ALEGACIONES AL ESTUDIO INFORMATIVO “AMPLIACIÓN DE LA LÍNEA 11 DEL METRO DE MADRID. TRAMO PLAZA ELÍPTICA-CONDE DE CASAL” Y SU ESTUDIO DE IMPACTO AMBIENTAL

Madrid, 4 de julio de 2019

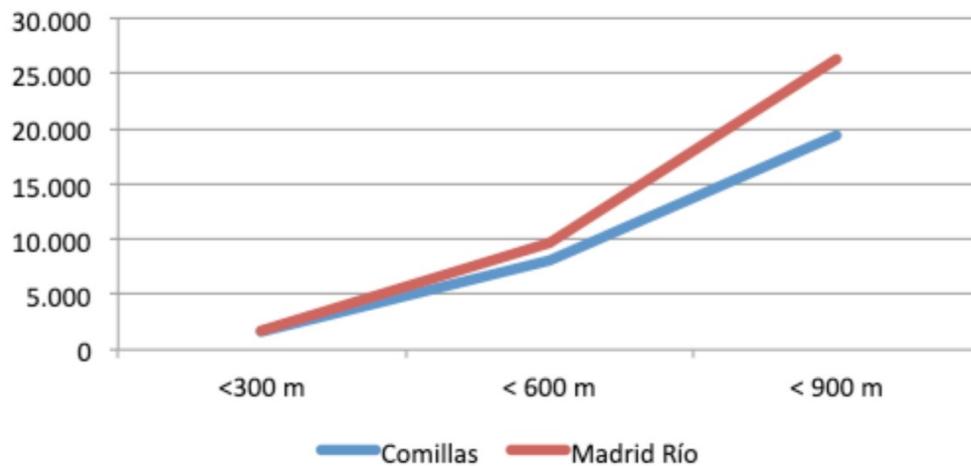
A modo de comparación para la ubicación de cada una de las estaciones propuestas, mostramos la oferta de transporte a menos de 500 metros de distancia en red de ambas localizaciones para el bus y de 1.000 metros para los modos ferroviarios, la contemplada en el estudio en Madrid Río y la adicional que se demanda en esta alegación de Comillas.

DISTANCIAS EN RED A LAS ESTACIONES DE COMILLAS Y MADRID RIO

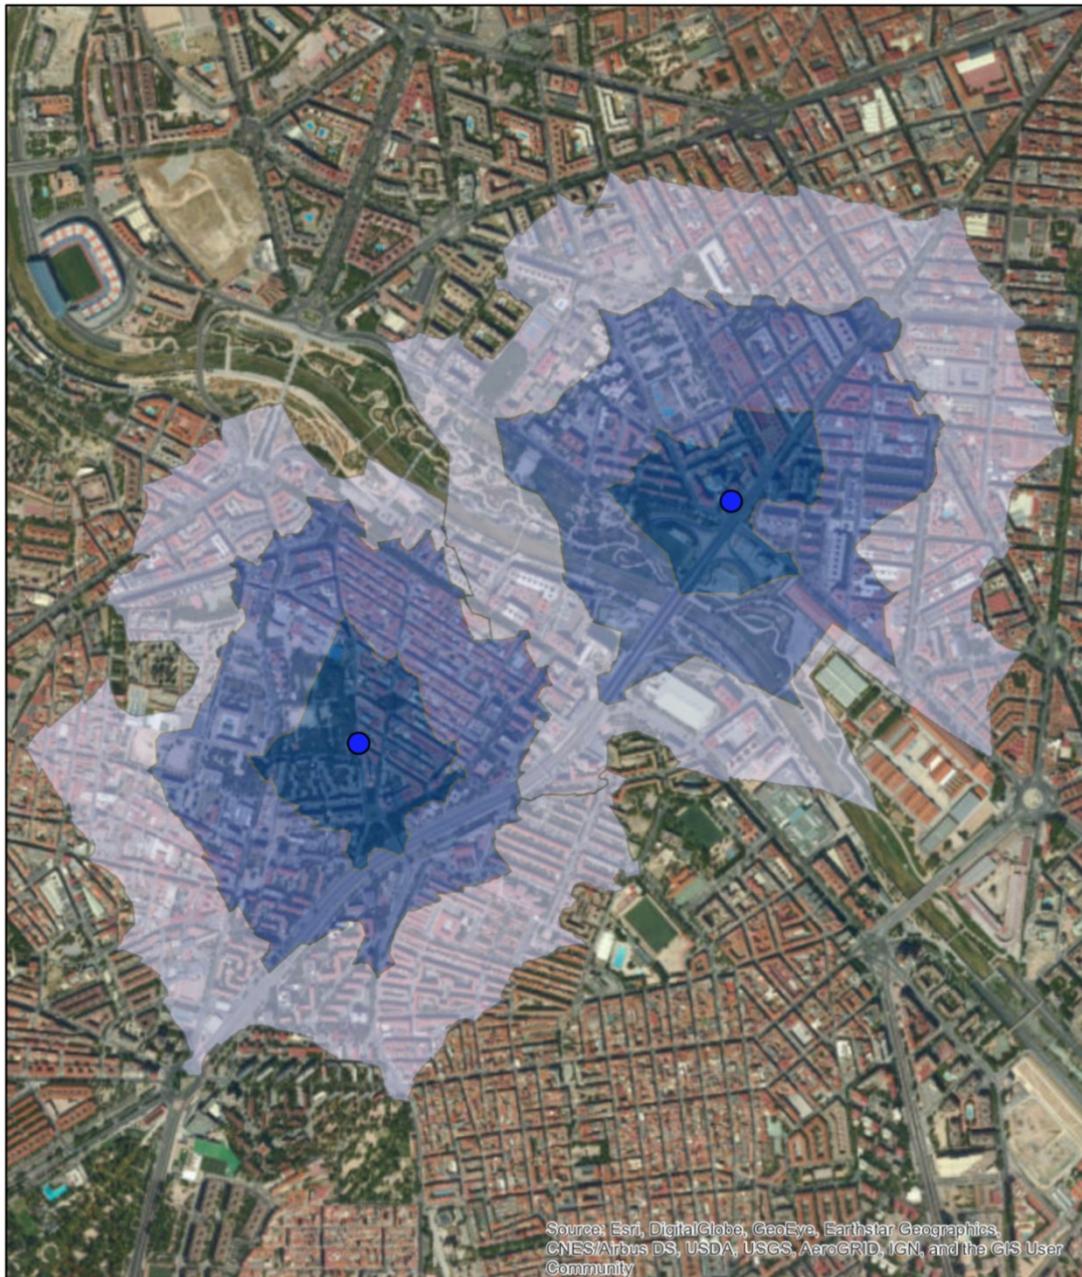
A continuación se analiza la accesibilidad del número de viviendas existentes en relación con la distancia en red a las ubicaciones de las estaciones propuestas.

A modo de conclusión sobre la oferta actual de transporte, la oferta en el entorno de la ubicación de la estación de Madrid Río propuesta es mucho mayor que en Comillas/Moscardó. Del análisis de accesibilidad, vemos que el número de viviendas beneficiadas por una nueva estación de metro es prácticamente idéntico para ambas ubicaciones hasta el rango de 600 metros. A partir del cual se vería más población beneficiada en el caso de Arganzuela, aunque es precisamente a partir de ese rango cuando ya la población de esta zona dispone de otras ofertas de transporte ferroviarias de metro y cercanías que serían redundantes. Además, la oferta para la primera milla de accesibilidad a otros modos de transporte para estas paradas es mucho mayor también en el caso de Madrid Río. Nótese que en el caso de Comillas / Moscardó no se dispone siquiera de servicio bicimad.

Propuesta modificación Alzado Trazado Solución 1

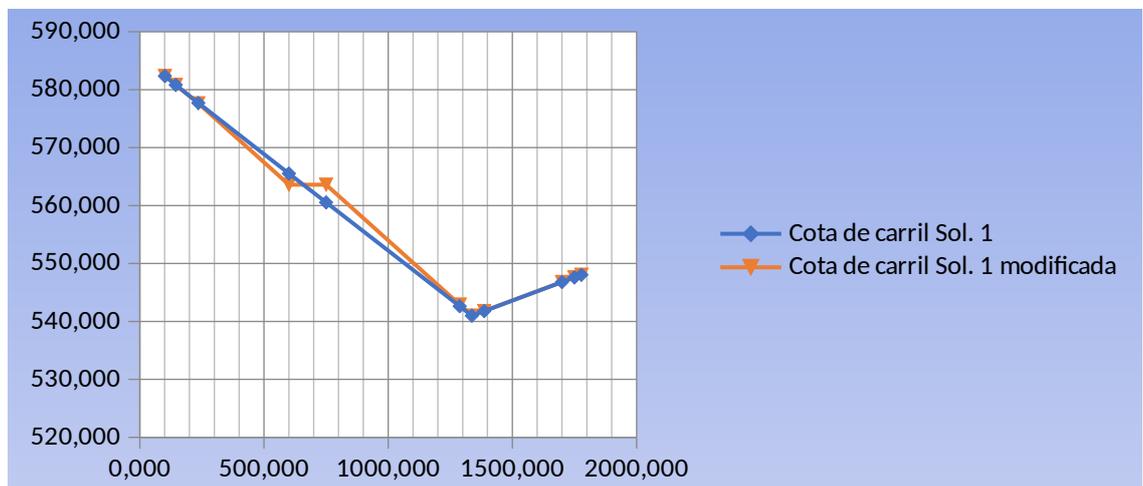
El hecho de introducir la estación de Comillas supone, obviamente, una subida de la pendiente entre el río y la alineación recta y horizontal de 150 m. necesaria para la estación de Comillas (la pendiente pasa de 33,3 milésimas a aproximadamente 38,5 milésimas en 587 metros) y entre dicha alineación y el fondo de Saco existente de Plaza Elíptica (la pendiente pasa de 33,4 milésimas a aproximadamente 38,5 milésimas en 365 metros). En los siguientes cuadros y esquemas puede verse dicha modificación:

La pendiente de 38,5 milésimas, que subirá ligeramente al introducir las transiciones, es superior a lo indicado en el Documento Técnico de METRO DE MADRID “Geometría de Vía”, donde se señala como pendiente máxima admisible la de 35 milésimas, sin embargo hay bastantes tramos de la red en los que durante mayor longitud se alcanzan y superan las 40 milésimas. Así, por
